DECYZJA nr 158-z/2024

decyzję nr 82-z/2024 z dnia 10.04.2024 r. znak Rz-IRN.5142.75.2024.MS dotyczącą pozwolenia konserwatorskiego na prowadzenie prac budowlanych pn. „Budowa altany drewnianej na podeście wraz z obiektami małej architektury i infrastrukturą techniczną” w ramach zadania pn. „Modernizacja Parku Sokoła Dębicy” na działce o numerze ewidencyjnym 968, obr. 0004, gmina m. Dębica, na terenie wpisanym do rejestru zabytków nieruchomych decyzją z dnia 17.09.1985 r. nr A-259 jako zabytkowy park przy budynku Sokoła w m. Dębica.

na „Budowa podestu, obiektów małej architektury oraz niezbędnej infrastruktury technicznej (etap I) wraz z budową altany (etap II)” w ramach zadania pn. „Modernizacja Parku Sokoła w Dębicy”

PRZEKRÓJ A-A
Skala 1:50

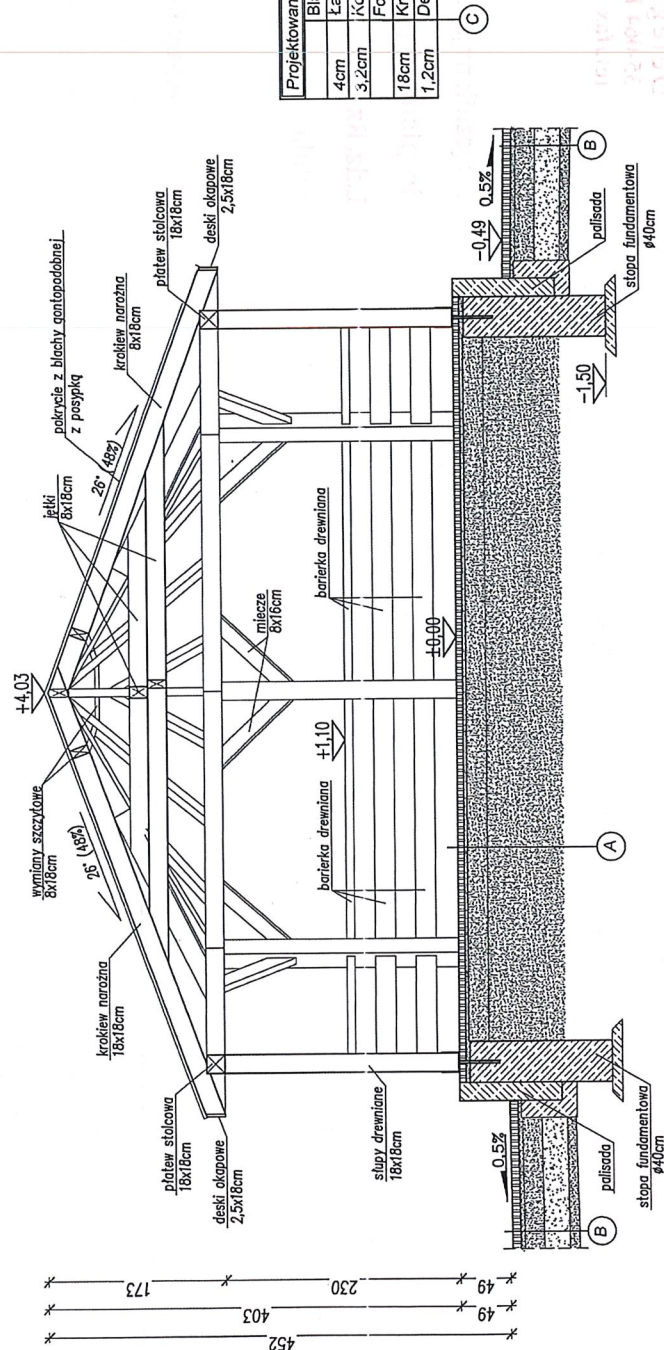
zmianę wysokości projektowanego podestu pod altanę **z 70 cm na 49 cm** (zgodnie z rys. nr A2 pn. „Altana – przekrój A-A” w skali 1:50, oprac. przez mgr inż. arch. Ewę Żybura (upr. proj. Nr 27/PKOKK/2015) oraz mgr inż. arch. Agnieszkę Mika (upr. bud. Nr Rz/A-18/2011) z maja 2024 r.

Jednocześnie, ze względu na wymogi i interpretację przepisów Prawa Budowlanego nastąpiła konieczność zmiany parametrów projektowanego obiektu, w zakresie wysokości podestu - elementu małej architektury. Organ uznaje, iż zmiana parametru – wysokości podestu pod altanę drewnianą, w udzielonym wcześniej pozwoleniu konserwatorskim z dnia 10.04.2024 r. znak Rz-IRN.5142.75.2024.MS jest zasadna.
